STADTRECHNUNGSHOF WIEN

StRH VI - 2/21

Wiener Donauraum Länden und Ufer Betriebs- und
Entwicklungs GmbH, Verkehrskonzept;
Nachprüfung

Abbildung 2: Verkehrsführung am Damm und am Kai

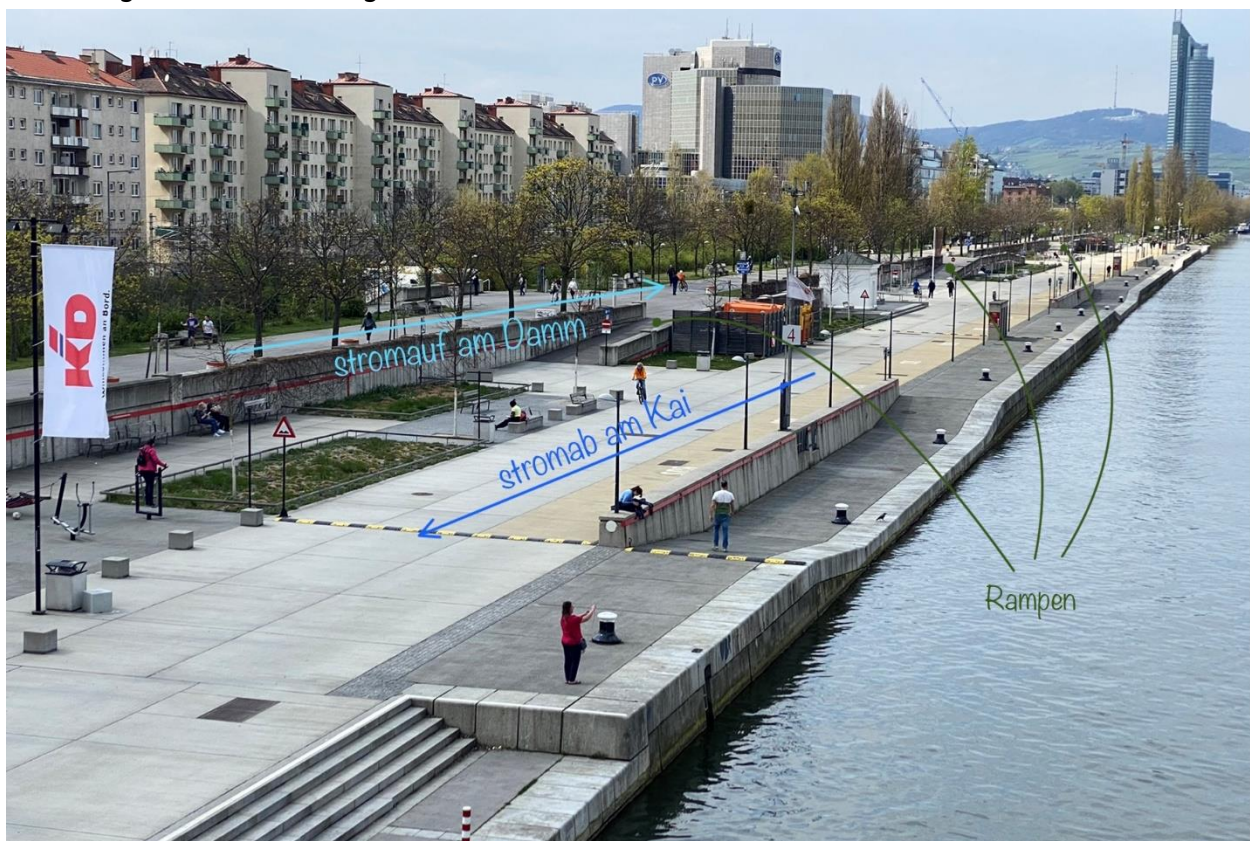
Hinsichtlich der auf höherem Niveau liegenden Fahrbahn am Damm ortete der Stadtrechnungshof Wien bei der Erstprüfung Gefahrenmomente im Bereich der Abfahrtsrampen zu den Anlegestellen. Dort leiteten 3 Rampenpaare zu den Anlegestellen am Kai. Jeweils eine Rampe führte in, die andere entgegen der generellen Verkehrsführung im Uhrzeigersinn. Mangels entsprechender Hinweise durfte auch die stromab gerichtete Rampe befahren werden, was in der Praxis auch geschah und zunächst ein Wendemanöver am Damm bedingte. Insbesondere Fahrzeuge mit größeren Längenabmessungen hielten sich dabei über eine längere Strecke bzw. über einen längeren Zeitraum im Gegenverkehr auf, wodurch Konfliktpotenzial gegeben war.

Die Donauraum Wien GmbH entschied sich auf Anraten des Ziviltechnikerbüros dazu, weiterhin das Befahren beider Rampen zu erlauben, da für das Wendemanöver am Damm mehr Platz zur Verfügung stehe als bei den Anlegestellen. Lediglich auf Höhe der Anlegestellen 1 und 2 wurde der Platz zum Wenden am Damm als zu knapp bezeichnet, weshalb die gegen den Uhrzeigersinn gerichtete Rampe mit einem Fahrverbot für Fahrzeuge über 3,5 t belegt wurde. Die Schlepplkurven, d.s. die planlichen Visualisierungen des Platzbedarfs eines Fahrzeuges, zeigten tatsächlich einen gewissen Vorteil beim Wenden am Damm. Für den Stadtrechnungshof Wien stellte sich jedoch die Situation nach wie vor aus sicherheitstechnischen Überlegungen als nicht optimal dar.

So haben die Lenkerinnen bzw. Lenker schwerer Kfz am Ende der Auffahrtsrampe das Verkehrsgeschehen über die rechte Fahrzeugseite aus einem überaus ungünstigen Annäherungswinkel zu beobachten. Birgt der Tote Winkel allein bereits erhebliche Gefahrenmomente, so wird die Übersicht und somit das Erkennen sich nähernder Radfahrender, zu Fuß gehender Personen usw. an der spitzen Einmündung der Steigung weiter massiv beeinträchtigt. Ein Wendemanöver an dieser Stelle einzuleiten, hin zur gegen den Uhrzeigersinn gerichteten Rampe in Richtung der Anlegestelle 4, stellt ein erhebliches Risiko dar, das es zu vermeiden gilt.

Zwischen den Anlegestellen 2 und 3 ist die Ausgangslage ähnlich prekär. Hier legt eine Lenkerin bzw. ein Lenker bereits eine kurze Fahrstrecke am Damm zurück und hat die 180 °-Drehung im offenen Bogen zu vollziehen. Das bedeutet, das Fahrzeug ist zunächst nach links zu versetzen, um in weiterer Folge genügend Raum für die Drehung nach rechts zur Verfügung zu haben. Beim Versetzen ergibt sich ein Winkel, der ein Beobachten des Folgeverkehrs über die rechte Fahrzeugseite nahezu unmöglich macht und somit das Wendemanöver mit höherem Risiko versieht.

Der Stadtrechnungshof Wien erneuerte demnach seine Empfehlung, nur die jeweils flussaufwärts gerichteten die Rampen zur Fahrt vom Damm zu den Anlegestellen freizugeben. Er erachtete das Risiko beim Wenden von Fahrzeugen mit größeren Längenabmessungen am verkehrsstärkeren Damm als höher als beim Wenden auf dem

Der Stadtrechnungshof Wien erneuerte seine Empfehlung, nur die jeweils flussaufwärts gerichteten Rampen zur Fahrt vom Damm zu den Anlegestellen freizugeben (s. Punkt 3.3.2).

Dies wurde bereits zeitnah umgesetzt.
